## SAKSPAPIR

Saksnr	Utval	Type	Dato
45/2016	Formannskap/plan- og økonomiutvalet	PS	02.05.2016
38/2016	Kommunestyret	PS	23.05.2016

### UTTALE TIL KONSESJONSSØKNAD FOR LEIROFOSSEN OG STEINSEDELSELVI KRAFTVERK

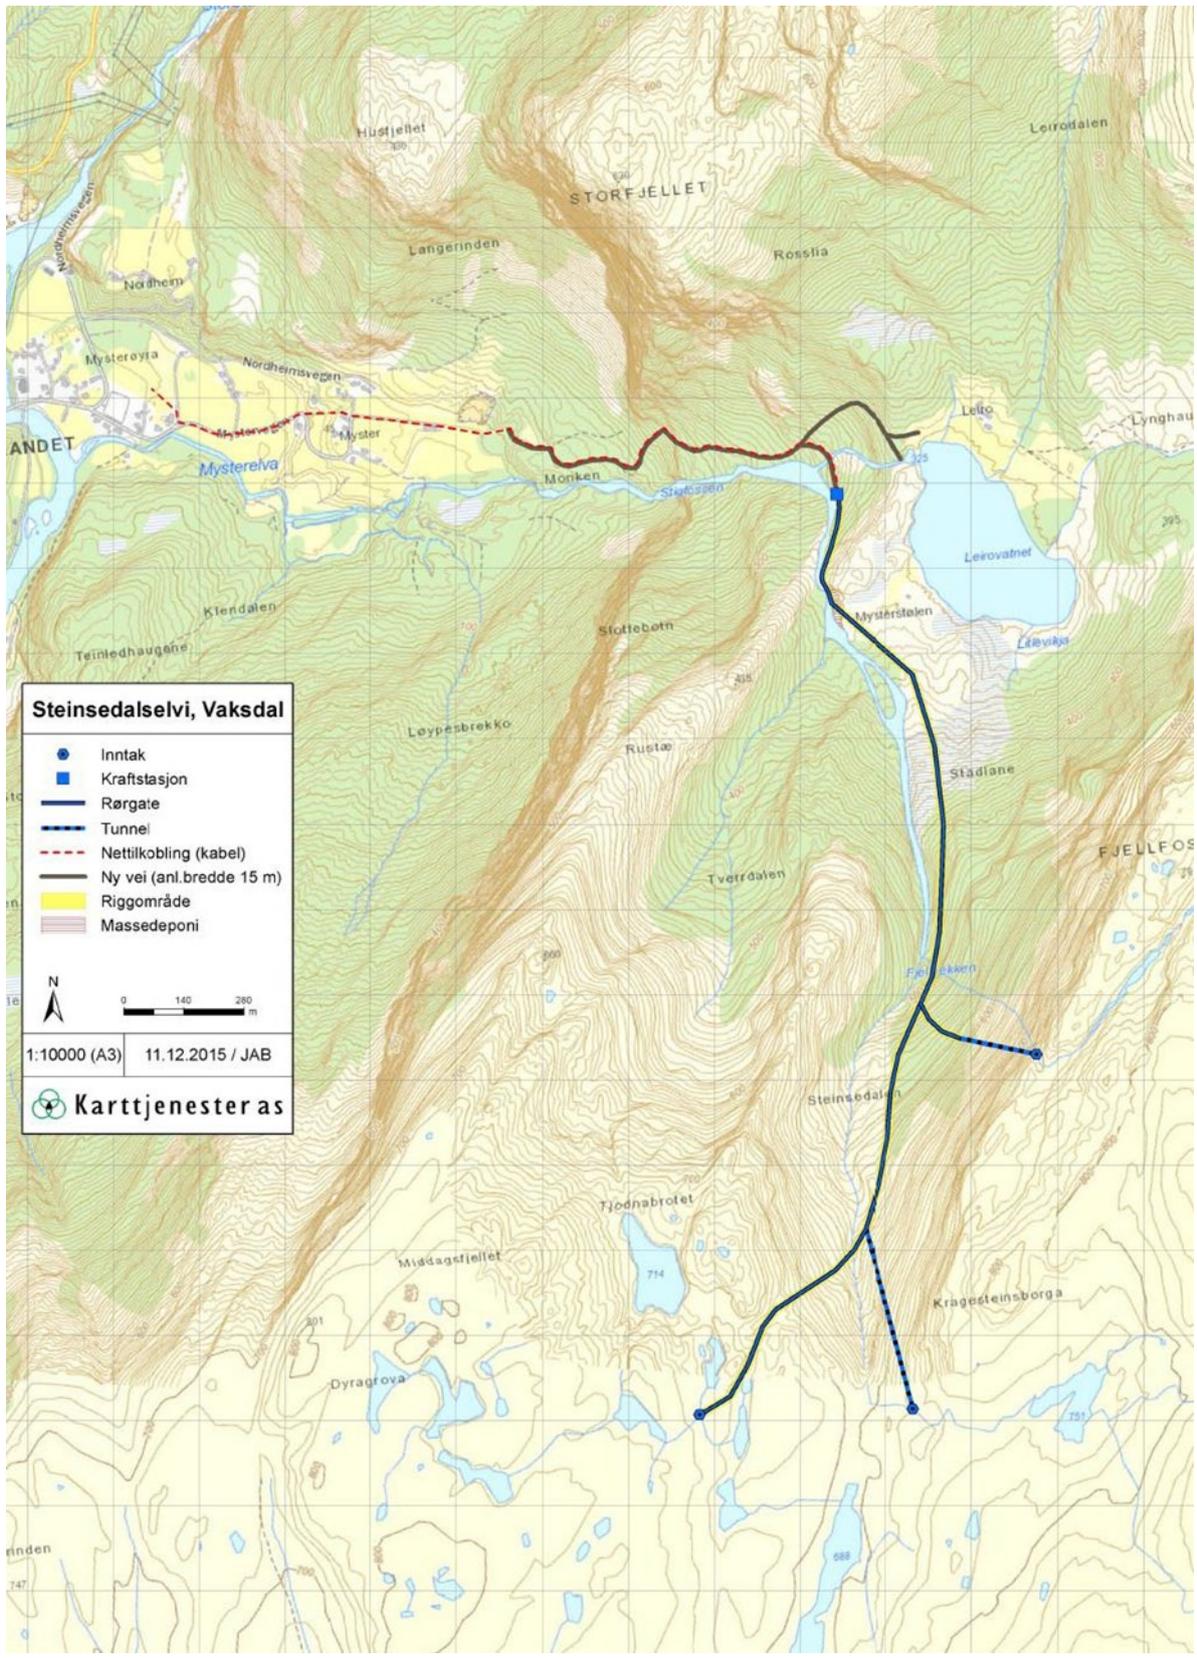
Bilete forrige side viser kart over inntak til Steinsedalselvi kraftverk. Inntak 3 lengst nede til venstre i nedgrav røyr, har eit nedslagfelt på berre 0,14 km<sup>2</sup>. og gjev eit stort naturinngrep. Bildet over: Leirofossen øvst; Stigfossen lenger nede. P.g.a. inntaket til Myster kraftverk om lag midt i biletet, er vassføringa i Stigfossen redusert. Kraftstasjonen for Leirofossen kraftverk og Steinsedalselvi kraftverk er planlagt på høgre side nedanfor Leirofossen.

Vaksdal kommune. Bortfallet vil ha negative konsekvensar både for opplevinga av landskapet og for eit villreinområde av «stor verdi». I tillegg vurderer me det slik at alle dei tre inntaka til Steinsedalen kraftverk på kote 740 i «sårbart høgfjell av stor verdi» vil ha negative konsekvensar for landskapet. Avbøtande tiltak i slike område kan vera tunneldrift til inntak 1 og 2 og veglaus utbygging vil kunna redusera konfliktgraden. Derimot vil røyrgate frå inntak 3 gå gjennom moreneryggen ned til Steinsedalselvi og gje eit stort naturinngrep for eit lite nedslagsfelt. Inntak 3 gjev også størst fråfall av INON-område.

Inntak 3 er planlagd med 700 m røyrgate inn i eit større og flatare INON-område i det same villreinområdet og vil på grunn av meir omfattande tekniske inngrep ha større konfliktpotensiale.

Kraftverket må byggjast utan inntak 3.

Fig. 4: 3D-modell som viser Steinsedalselvi og Leirofossen kraftverk med inntak og vannvei

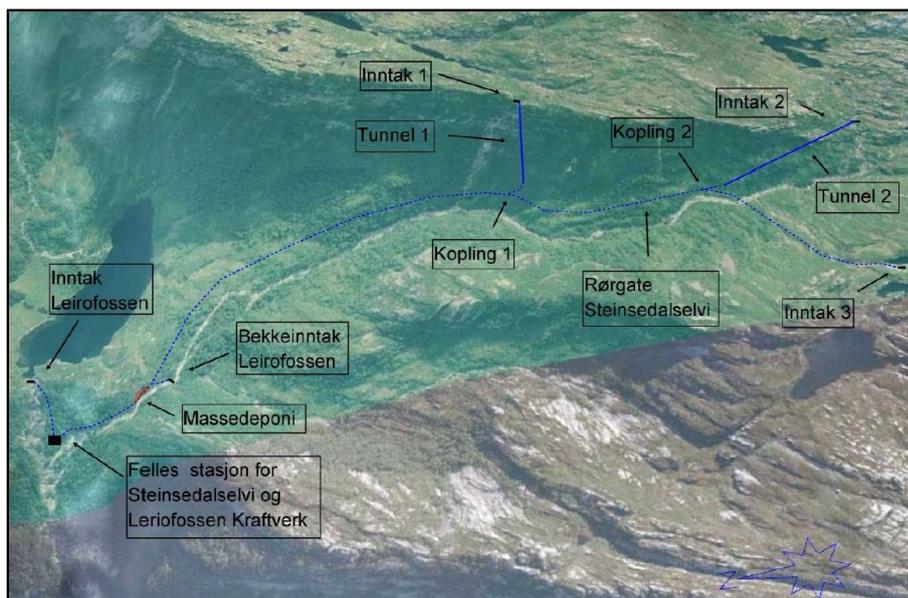
Etter kommunen si vurdering vil Leirofossen kraftverk vera i strid med den store opplevingsverdien landskapsrommet inn mot Leiro har for reiselivet, inkludert opplevinga av Fjellfossen ned mot Leirovatnet, som kommunen også har rådd frå å byggja ut. I tillegg har dette landskapsrommet potensiale for regionalt friluftsliv med oppleving av fossefall, gamalt kulturlandskap og fiske. Leirofossen er eit eksponert og godt synleg landskapselement frå fylkesvegen i Eksingedalen. Minstevassføringa det er søkt om, vil ikkje vera høg nok til å ivareta den heilskaplege landskapsopplevinga som fossen er ein del av. Det vert rådd frå å gje konsesjon til Leirofossen kraftverk.

Konfliktar i samband med utbygging av Steinsedalselvi kraftverk er først og fremst knytta til landskap og villrein. Ein vil få eit tap av INON-område på ca 10 km<sup>2</sup>. Alle dei tre inntaka til kraftverket ligg i sårbart høgfjellsområde av høg verdi og leveområde for villrein. Røyrgate fram til inntak 3 vil ha svært negative konsekvensar for store sårbare fjellområde og for leveområde for villrein.

Det vert tilrådd utbygging av Steinsedalselvi med fylgjande krav:

Ein må ha landskapstilpassing av inntak og inntaksdammar som gjev minst mogleg utsprenging i traséane, overdekking av røyrgate og rask revegetering med stadleg masse.

Det må ikkje lagast permanent ATV-veg til inntaket.
